BURMISTRZ  
MIASTA  
KOŚCIERZYNA

WIZP.271.21.1.2023

dotyczy: postępowania prowadzonego w trybie podstawowym na podstawie art. 275 pkt 2 ustawy Prawo zamówień publicznych na realizację zadania pn. „Zagospodarowanie jeziora Gałęźnego w Kościerzynie”

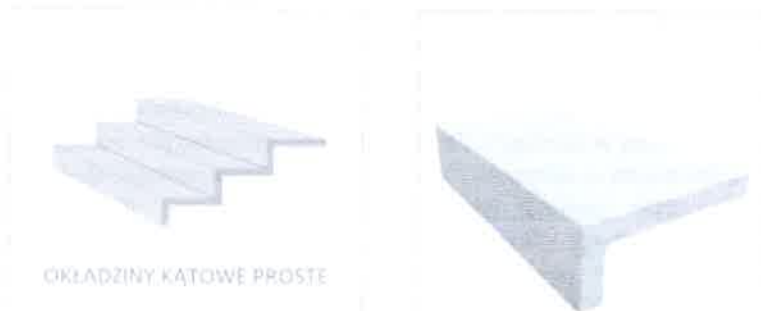
2. Prosimy o informację, czy zestaw hydroforowy studni głębinowej ma posiadać świadectwo CNBOP.

**Zamawiający informuje, że, zestaw hydroforowy studni głębinowej ma posiadać świadectwo CNBOP.**
